## Dodatek č. 1

ke smlouvě o dílo uzavřené dle § 2586 a násl. Zákona č. 89/2012 Sb., Občanský zákoník (dále jen „OZ“), na veřejnou zakázku „ŠVZ Žihle-Výměna podlahové krytiny v pavilonu G1 “ ze dne 3. 5. 2018

**FORMULÁŘ PRO OHLÁŠENÍ ZMĚN STAVBY**  
**„ŠVZ Žihle – Výměna podlahové krytiny v pavilonu G1“**  
**ZBV 1**  
**(Změna během výstavby)**

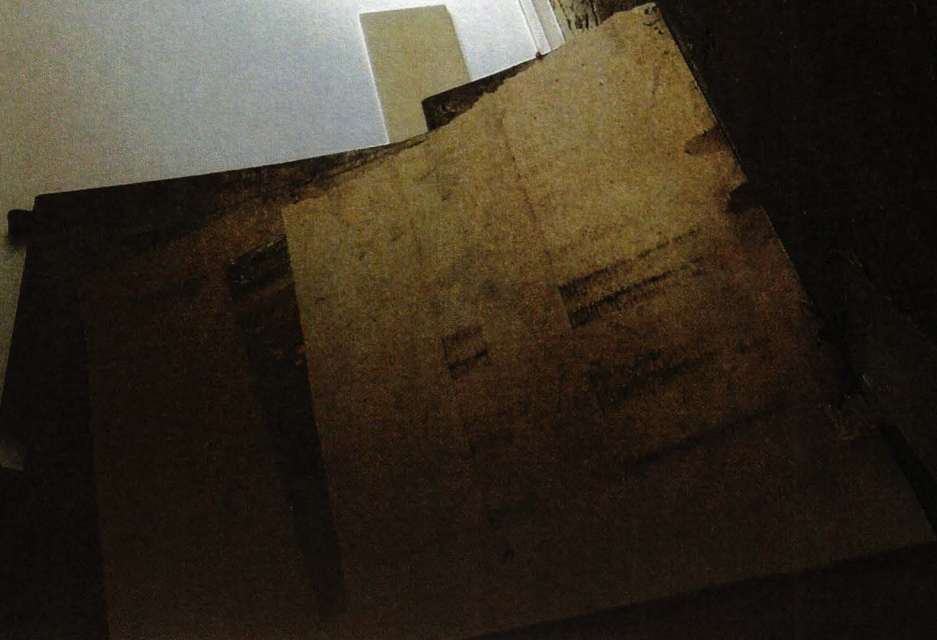
Pokládka a lepení ve spojích, pavotěsná zabrána, tažená  
v celých plochách místnosti 1. NP.
